改善箇所説明図

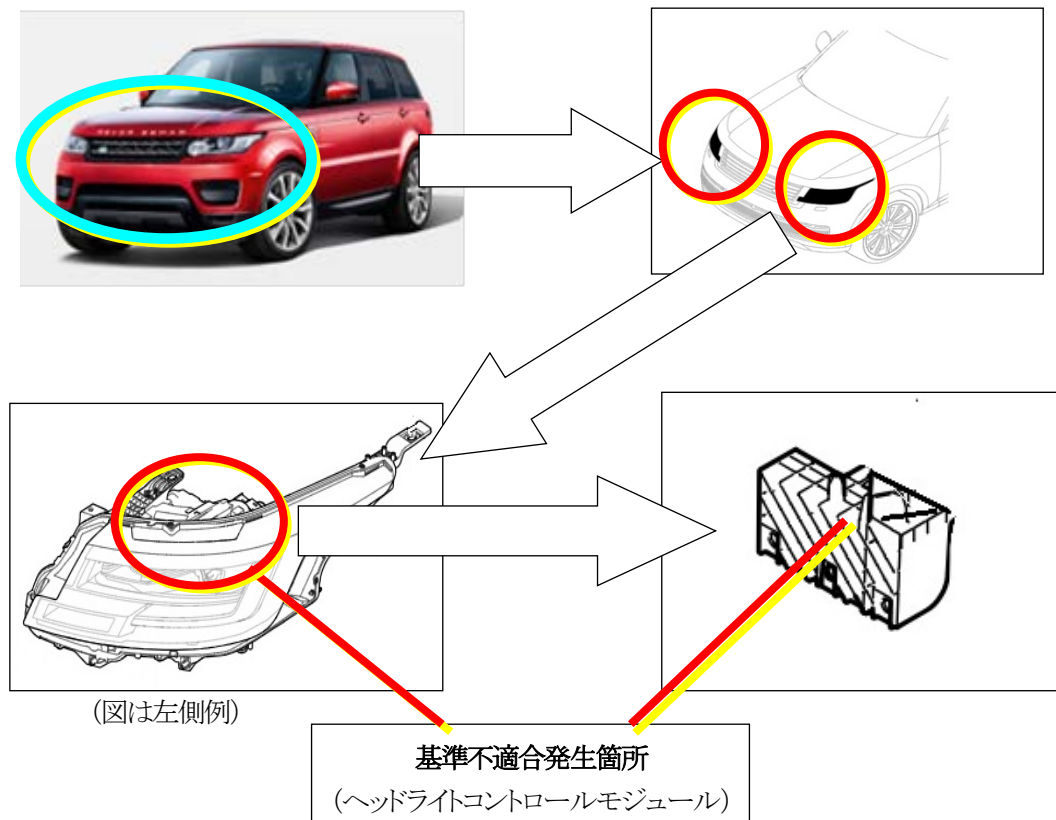
基準不適合発生箇所

前部灯火器を制御するヘッドライトコントロールモジュールにおいて、不適切なプログラムがインストールされている為、車両起動時に実行される動作確認プログラムが完了できないことがある。そのため、前照灯、昼間走行灯、車幅灯、方向指示器のスイッチを入れても動作しない恐れがある。

改善の内容

全車両、ヘッドライトコントロールモジュールのプログラムを更新する。

識別：左側ヘッドライト取付ボルトに(上図の右上端部)銀ペイントを塗布する。
